改善箇所説明図

図：左ハンドル車

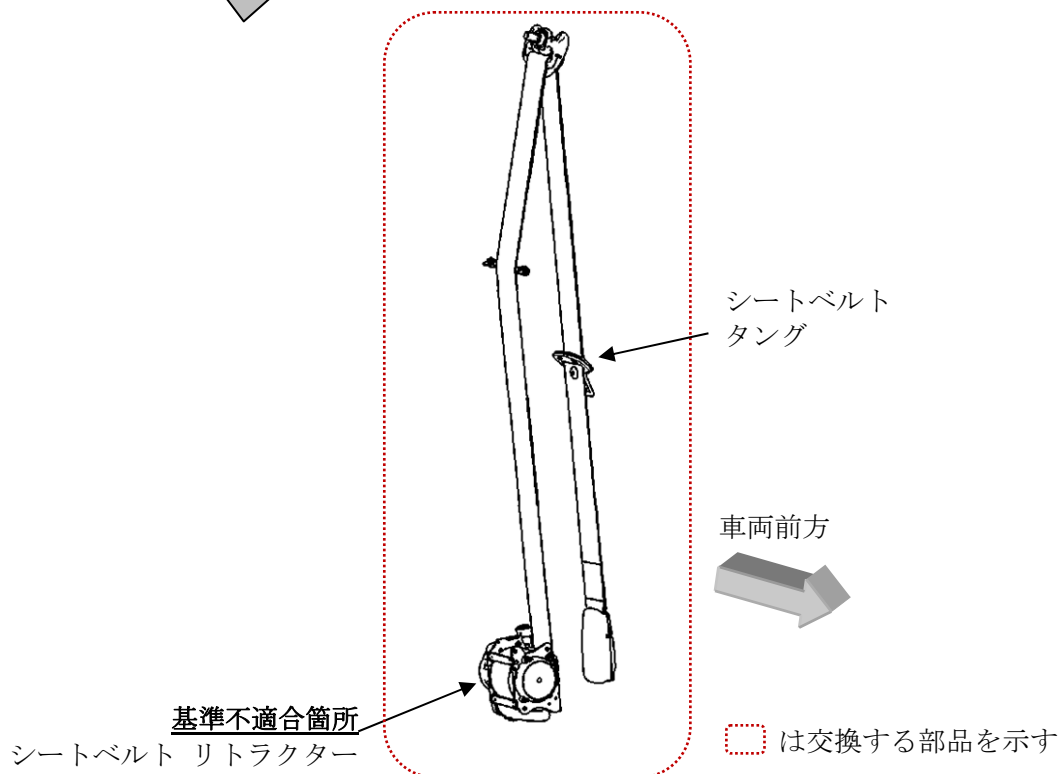
フロント右側シートベルトにおいて、リトラクターの構成部品の製造が不適切なため、外気温が低い場合、リトラクターがロックしてしまうものがある。そのため、シートベルトを引き出せず、乗員がシートベルトを装着できないおそれがある。

全車両、リトラクターの製造年月日を確認し、該当する場合には、良品のリトラクターがついたシートベルトに交換する。
